Oggetto: Art. 23 D.lgs. 152/2006 e smi, art. 63 L.R. 10/2010 e smi. – Procedimento per l'espressione del parere regionale nell'ambito del procedimento di valutazione di impatto ambientale di competenza statale relativo al progetto "Impianto Pilota Geotermico MONTENERO" – Proponente: GESTO Italia S.r.l. [ID_VIP: 2777]
Trasmissione osservazioni.

Procedimento di VIA
Impianto Geotermico Pilota Montenero

RELAZIONE TECNICA DI OSSERVAZIONE

Committente: Comitato per la salvaguardia della Val d'Orcia Inferiore

Fig.9 - Modello geometrico proposto dal progettista:
box con le dimensioni della base 70 metri per 51 metri

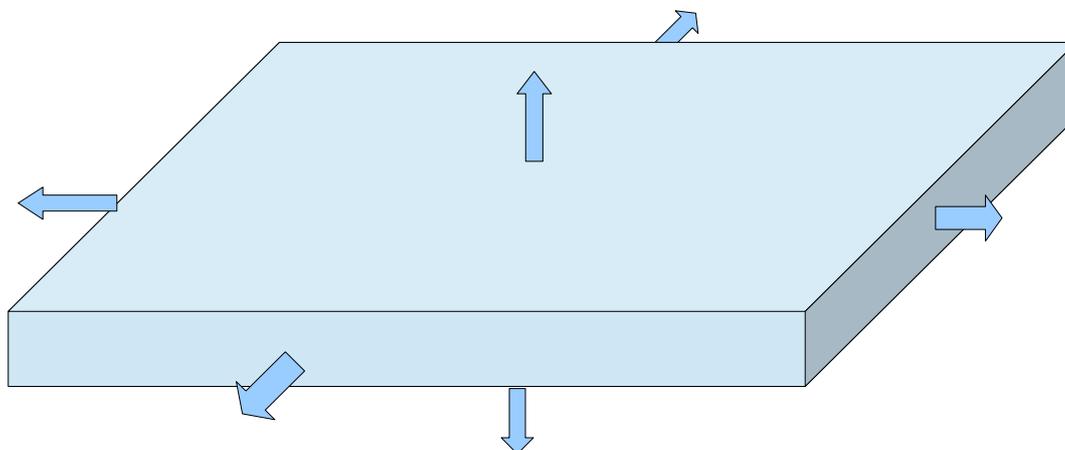
Ma è questo modello il più aderente alla realtà che si potesse realizzare?

Descriviamo ora il condensatore per dimostrare che forse il progettista ha voluto utilizzare un modello troppo semplicistico rispetto alla realtà e rispetto alla letteratura tematica. Per comprendere di cosa si sta parlando, si evidenzia la reale estensione di tale macchina, raffigurando un singolo elemento del condensatore in un raffronto dimensionale con una persona alta 185cm.

E' dunque possibile descrivere il modello del condensatore come l'insieme dei 60 elementi di cui è composto. Il produttore deve fornire le caratteristiche acustiche del singolo elemento. Con un modello così più raffinato, il software di simulazione acustica lavora nelle migliori condizioni e il progettista può studiare il problema della propagazione del suono con la migliore approssimazione al caso reale.

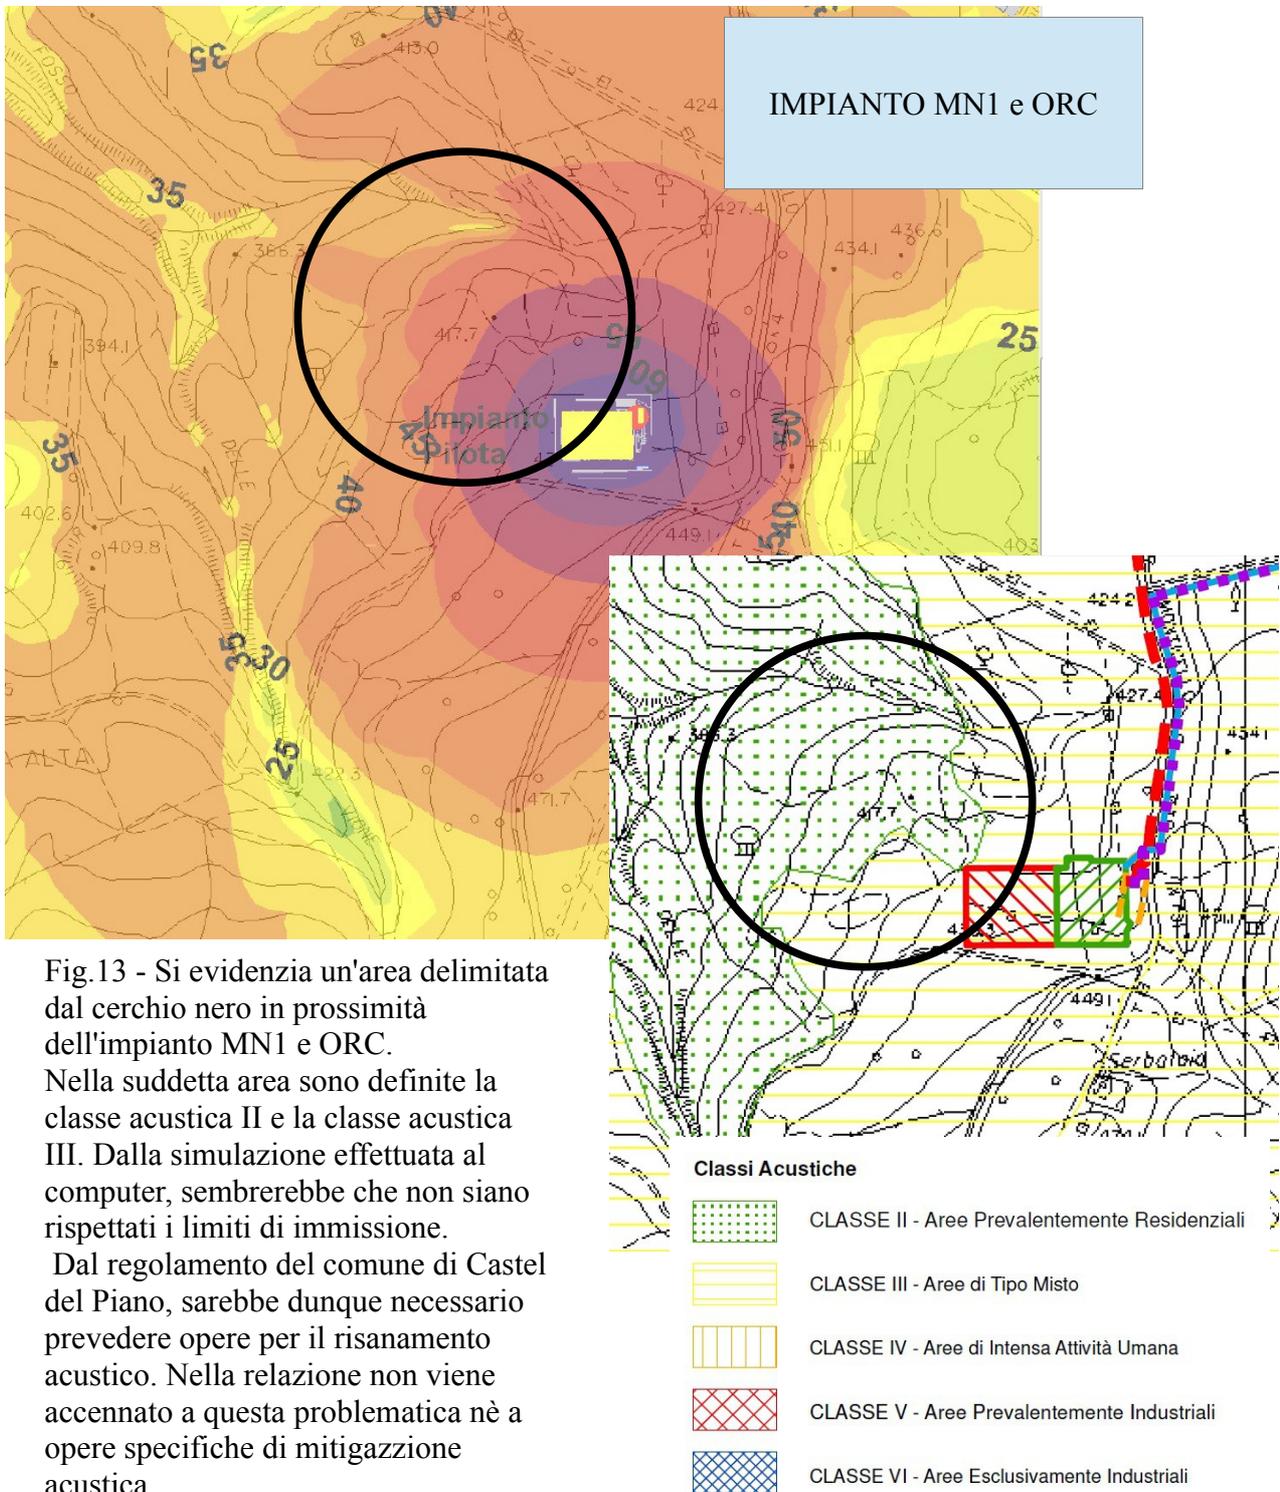
Fig.13 - Si evidenzia un'area delimitata dal cerchio nero in prossimità dell'impianto MN1 e ORC. Nella suddetta area sono definite la classe acustica II e la classe acustica III. Dalla simulazione effettuata al computer, sembrerebbe che non siano rispettati i limiti di immissione. Dal regolamento del comune di Castel del Piano, sarebbe dunque necessario prevedere opere per il risanamento acustico. Nella relazione non viene accennato a questa problematica nè a opere specifiche di mitigazione acustica.

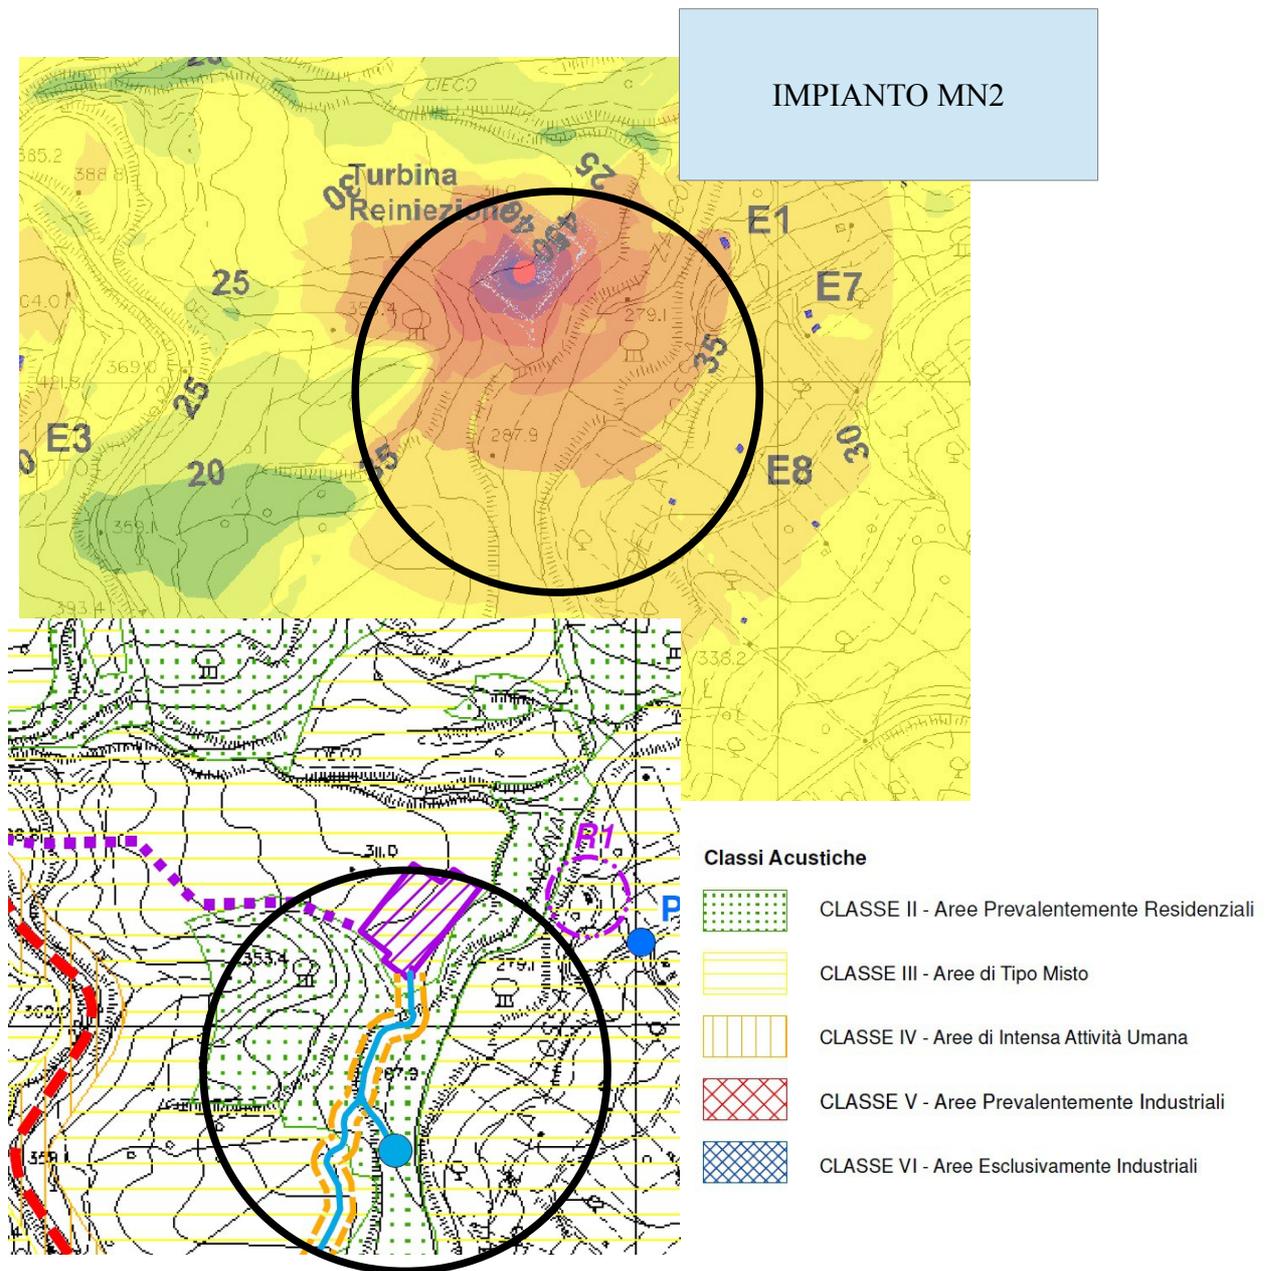
Fig 14 -Si evidenzia un'area delimitata dal cerchio nero in prossimità dell'impianto MN2. Nella suddetta area sono definite la classe acustica II e la classe acustica III. In fase di campagna di misure foniche non è stato collocato nessun ricevitore per poter verificare il rispetto dei limiti acustici nelle aree della zona di classe II confinanti con l'impianto MN2.

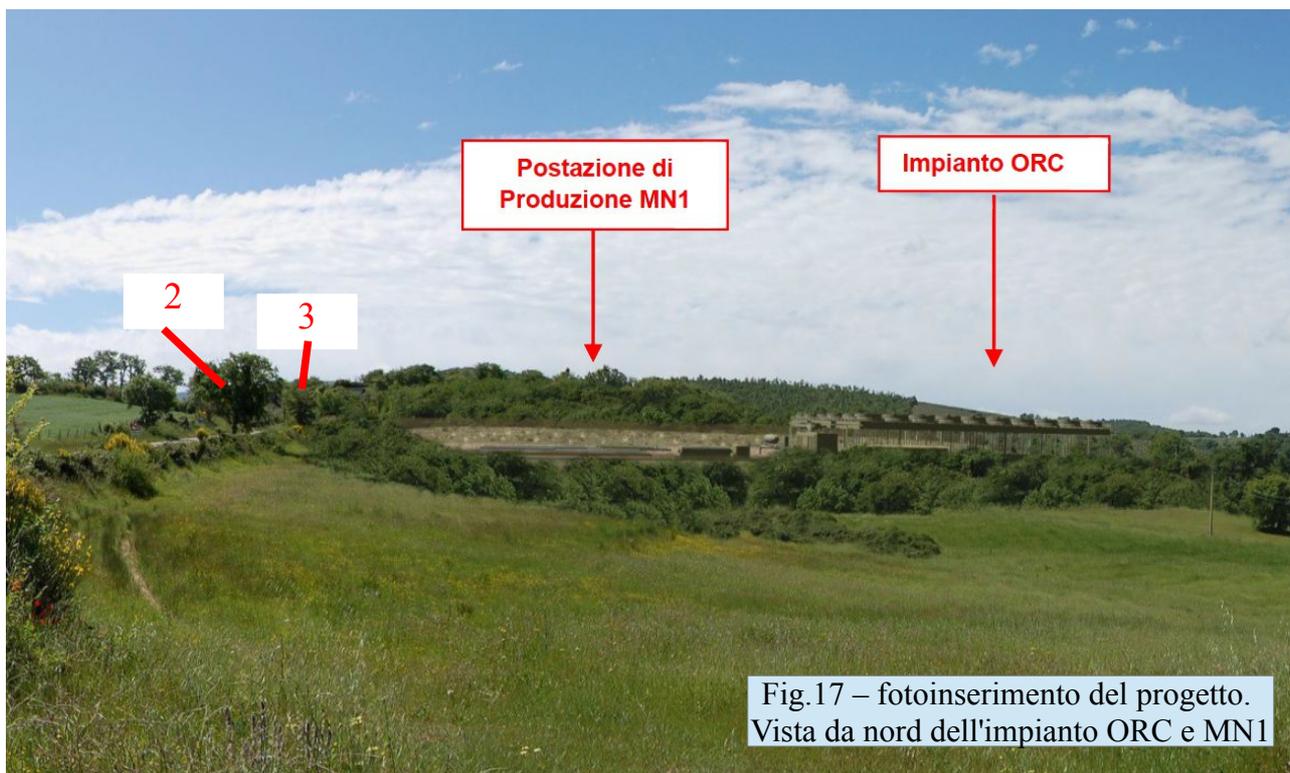
Il presente fotoinserimento è tratto dal file “Fig_4_3_8_1a_InsORC_MN1-Post.pdf”. Si nota il condensatore dell'impianto ORC e l'area MN1. Un errore che è possibile riscontrare in tale fotoinserimento è la definizione delle ombre. L'ombra proiettata dal condensatore è paragonabile con l'ombra del piccolo volume “1”. Ipotizziamo che il piccolo volume “1” (locale tecnico dell'acquedotto) abbia un'altezza ipotetica di circa 3,5 metri mentre il condensatore è alto 11 metri. Le ombre proiettate dalle due strutture sono le stesse. L'albero etichettato con il numero “3” sarà utile come riferimento a breve nelle osservazioni.

Il fotoinserimento adesso è corretto, mostrando un'ombra del condensatore più simile alla realtà. La correzione è stata realizzata con la comparazione dell'ombra del piccolo locale tecnico dell'acquedotto collocato nella foto in basso a destra.

Fig.19 – Impianto ORC e MN1.

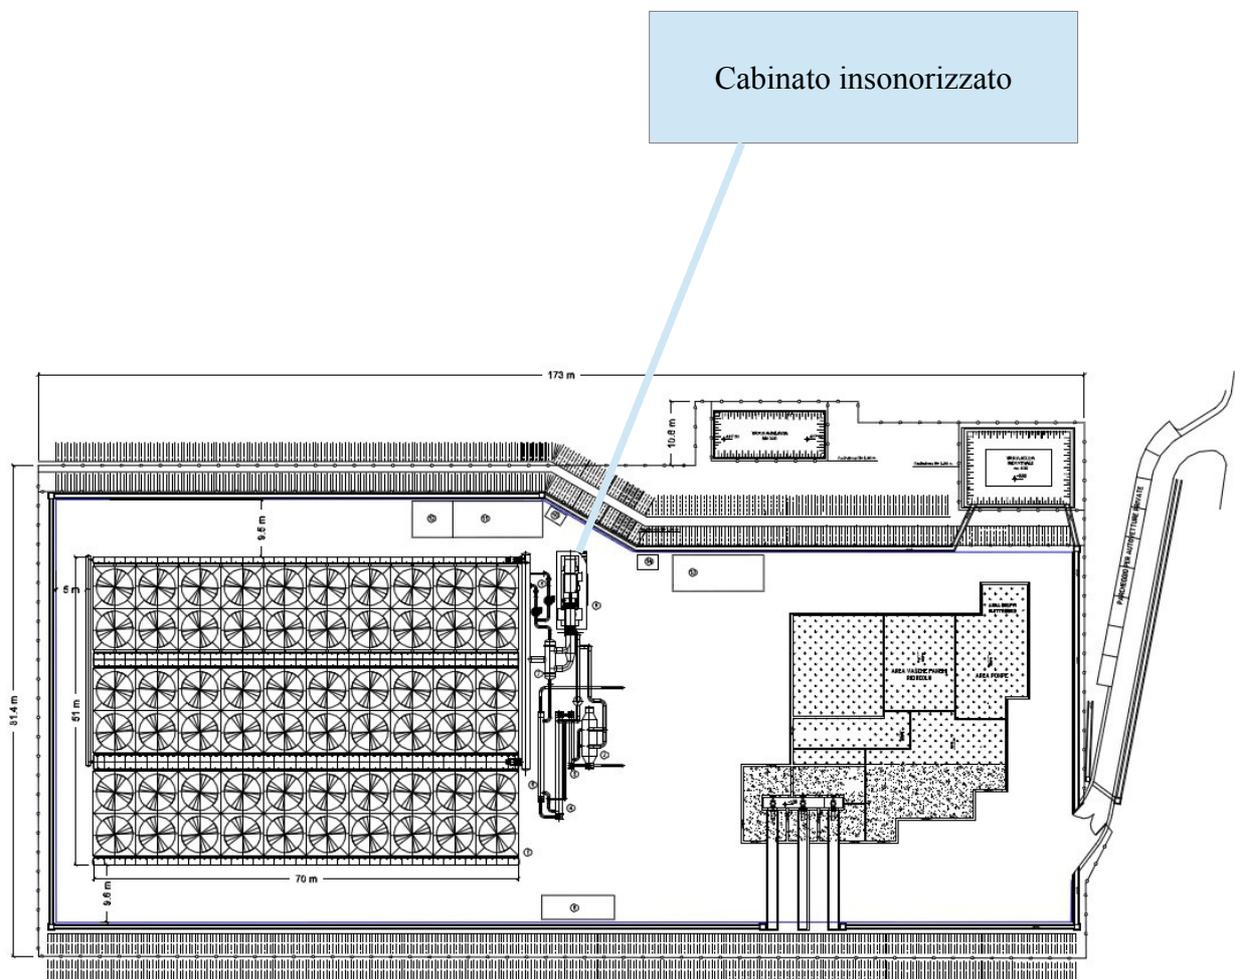
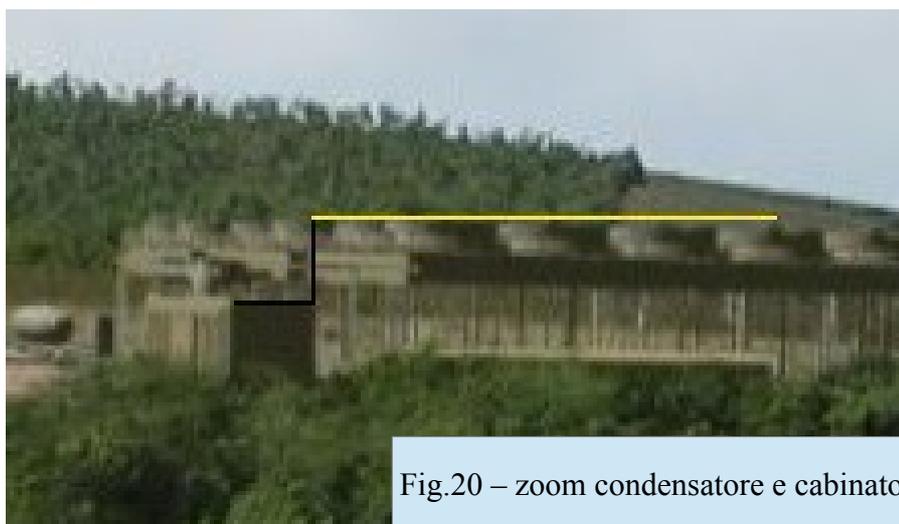
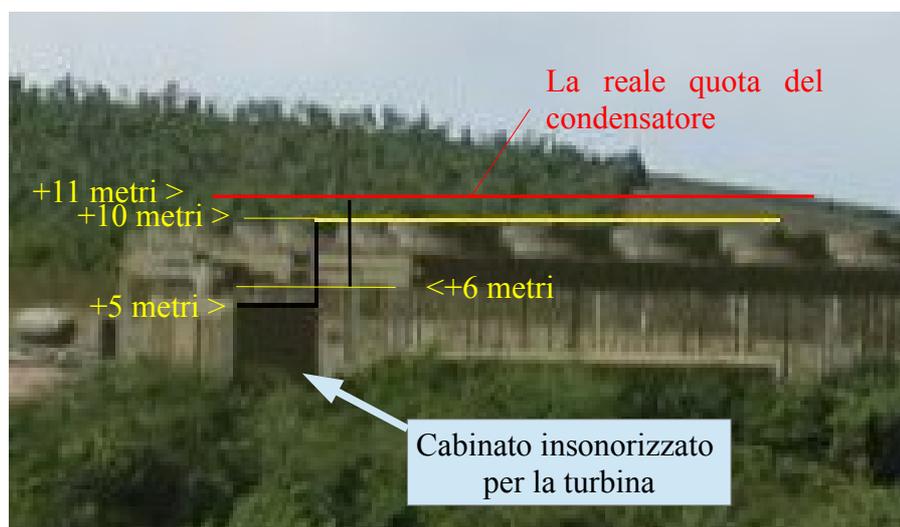
Il dubbio della correttezza nei fotoinserimenti viene a fondarsi analizzando il cabinato per l'insonorizzazione della turbina, accanto al condensatore.

Dall'analisi delle tavole allegate al progetto si riesce a stimare la larghezza del cabinato in 5 metri circa, coincidenza vuole che corrisponda proprio all'altezza del corpo del condensatore. E' possibile utilizzare questa quota in altezza: nei fotomontaggi è possibile aggiungere questa quota a quella della base del condensatore.

La quota del cabinato è rappresentata dalla linea nera.

La linea nera rappresenta sia la larghezza del cabinato insonorizzato sia all'altezza del corpo del condensatore posto sopra la quota di 6 metri (ved. Fig.1, pag.4). Aggiungendo la linea nera alla quota di 6 metri si ottiene la quota reale del condensatore. Tale quota è segnalata dalla linea rossa.

Fig.24 – costruzione grafica per la verifica delle proporzioni del condensatore

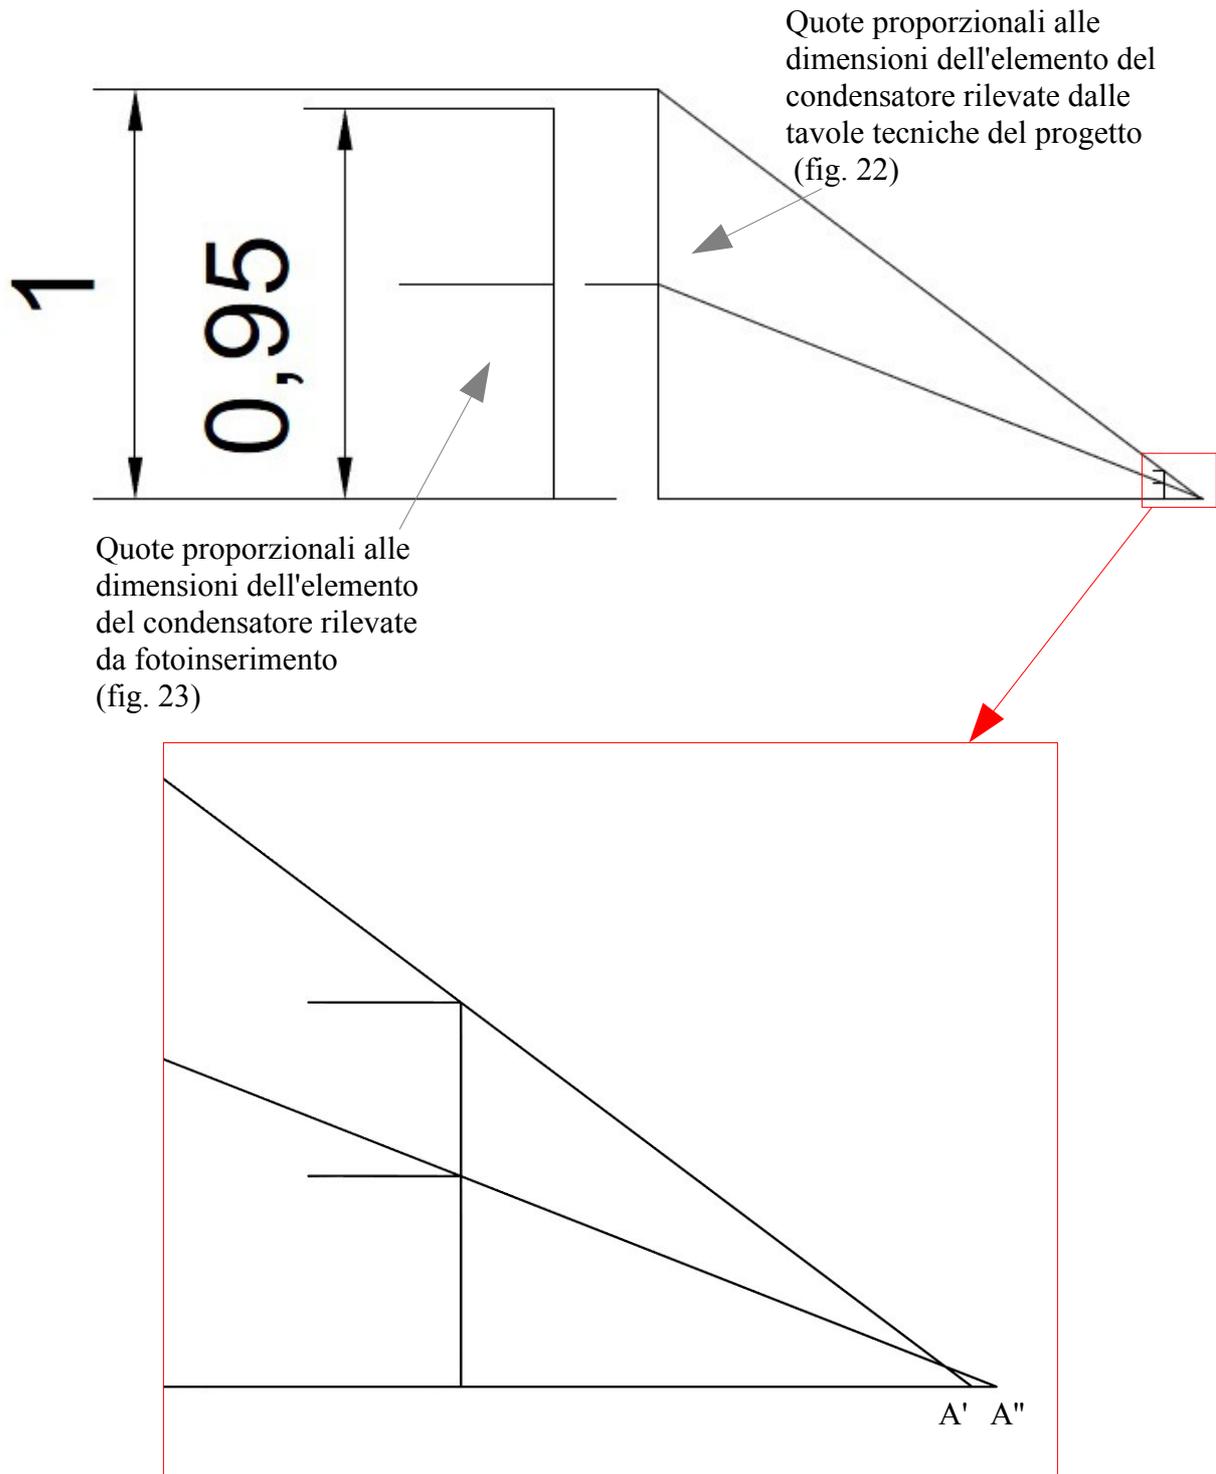
I centri grafici di scala A' e A'' non coincidono. Tra i due elementi rappresentati non c'è corrispondenza in scala.

Fig.26 – fonte: "Fig_4_3_8_2c-n-FotoFotoins.pdf"

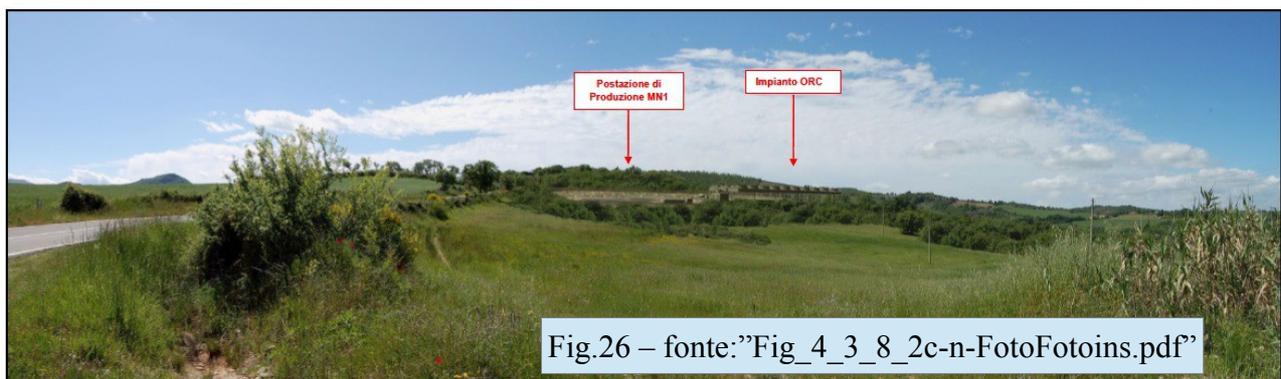
Quesito. Il rendering degli impianti ha le stesse caratteristiche ottiche della foto?

E' da notare infine che la visione naturale umana ha una focale di 50mm, molto diversa da focali tipiche di un grandangolo. Nel progetto non esiste un fotoinserimento con focali da 50mm. Da quanto detto, i fotoinserimenti sono stati realizzati con tecniche che pregiudicano la capacità di giudizio dell'impatto visivo dell'impianto.
